**k OPPN za ureditev turistično rekreacijskih površin pri planinskem domu Šmohor**

**za ureditev turistično rekreacijskih površin pri Planinskem domu Šmohor, Občina Laško**

**Zadeva: Naravovarstveno mnenje k osnutku Odloka o občinskem podrobnem prostorskem načrtu za enoto urejanja ŠO-1 »Ureditev turistično rekreacijskih površin pri Planinskem domu Šmohor«**

### POZITIVNO PRVO MNENJE št. 3041

- Ureditvena situacija - list št. 4
- Situacija prikaza rešitev gospodarske in druge komunalne infrastrukture - list št. 7

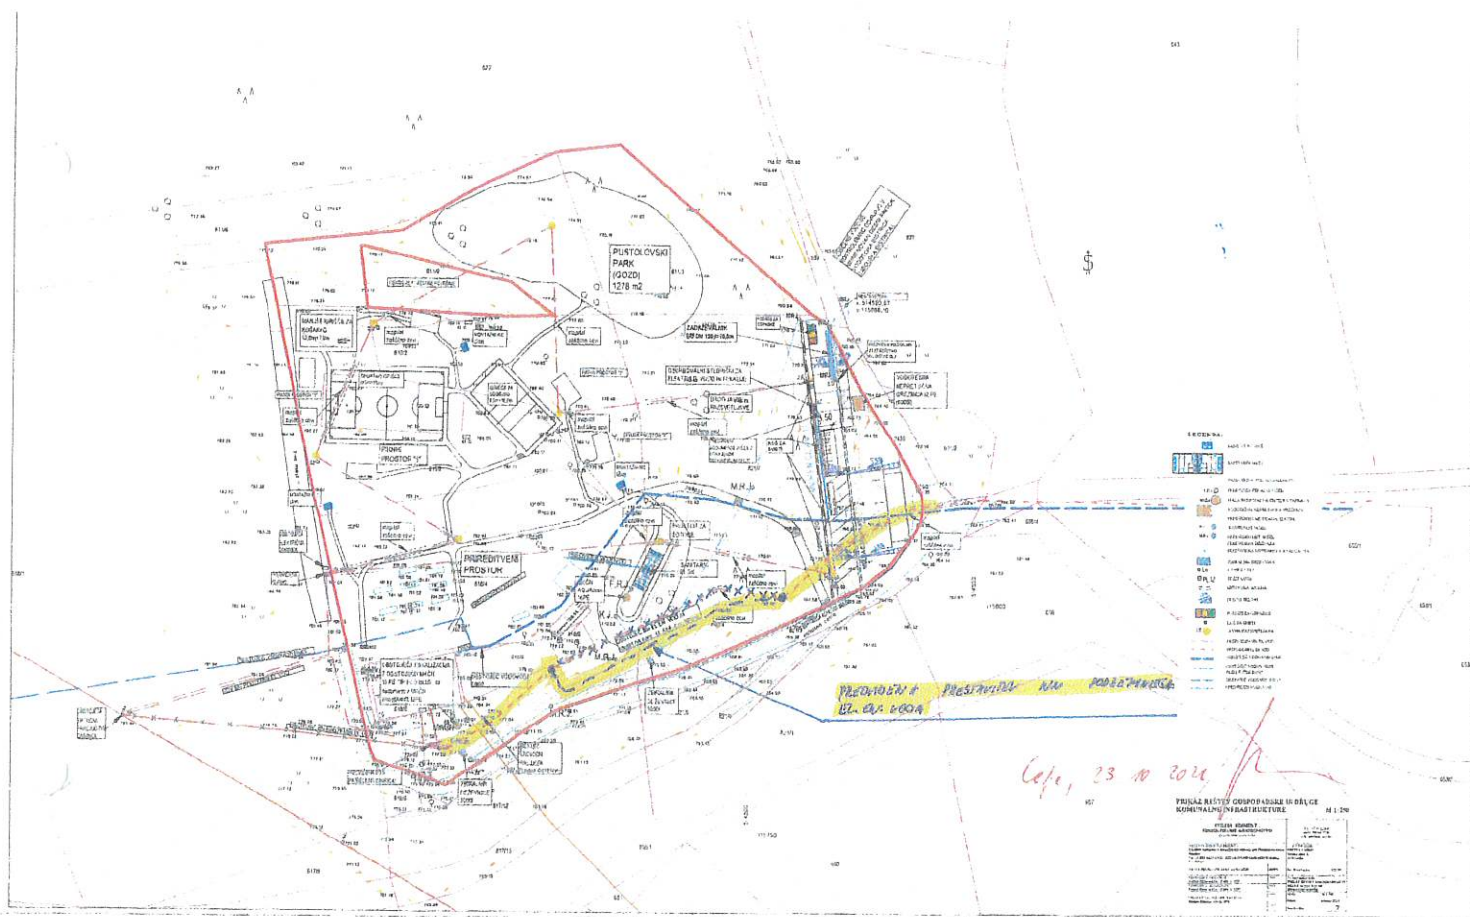
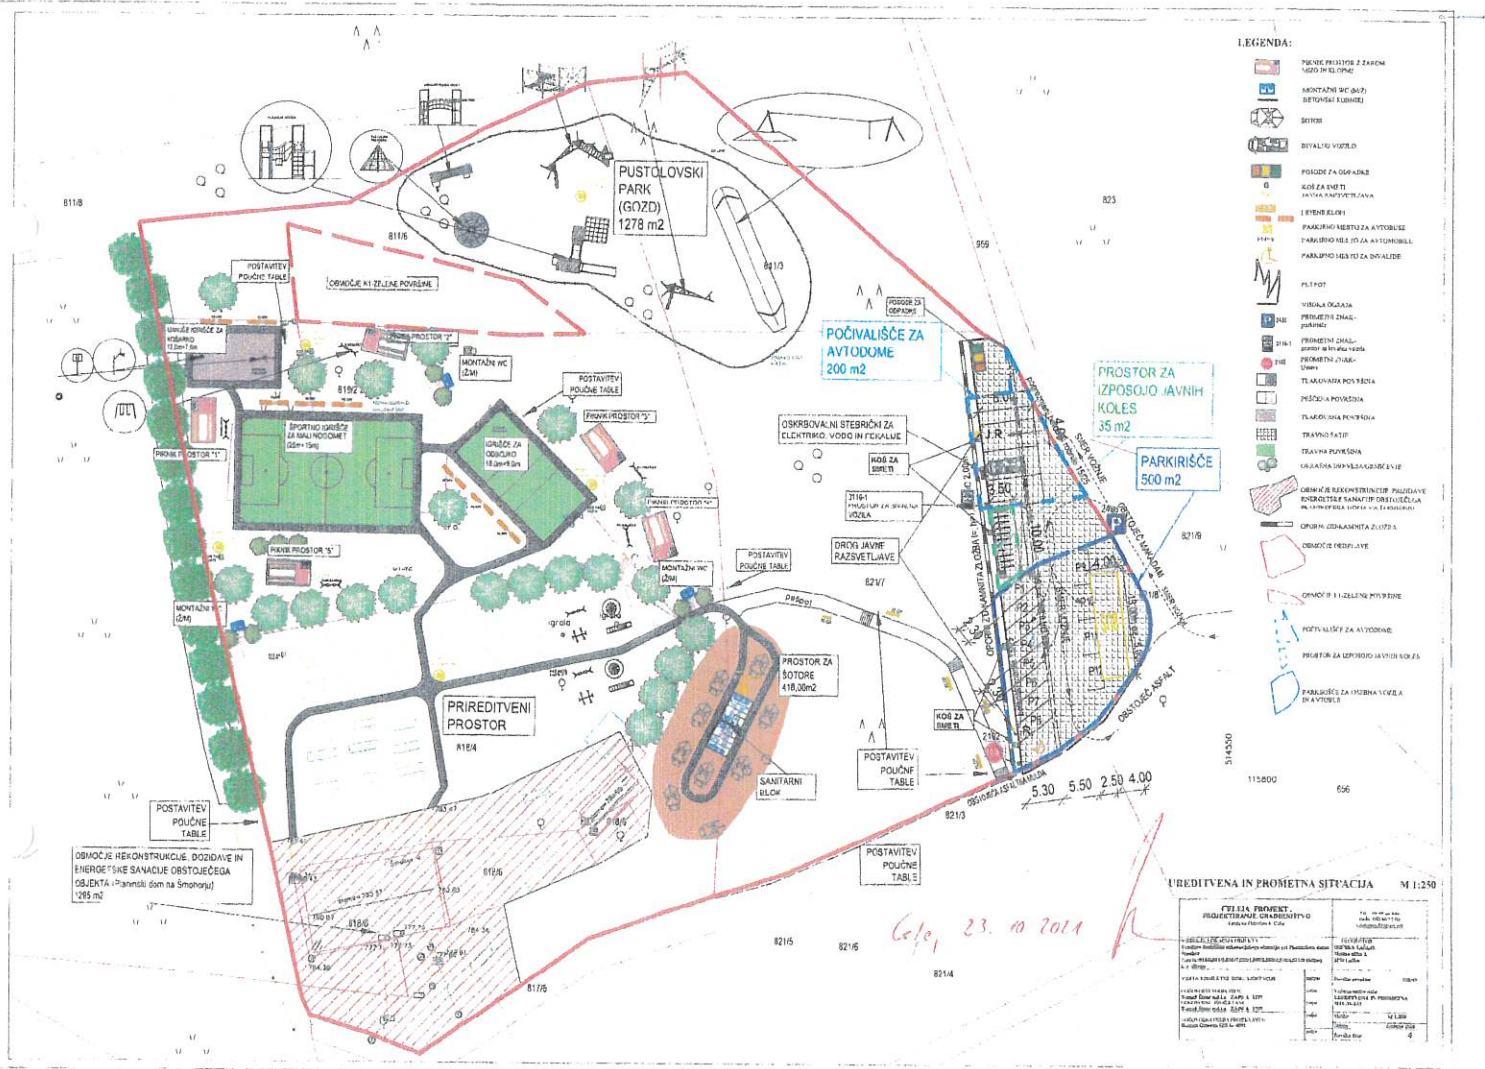
2. Z ozirom na to, da se predvideno šotorišče nahaja v varovalnem pasu NN podzemnega el. en. voda je istega potrebno pred pričetkom del prestaviti izven območja predvidenega šotorišča v skladu z priloženo situacijo – list št. 7. Prej navedeno je potrebno pred izdajo drugega končnega mnenja uskladiti v predlogu OPPN kakor tudi strokovnih podlagah – elaboratu idejne rešitve elektrifikacije.
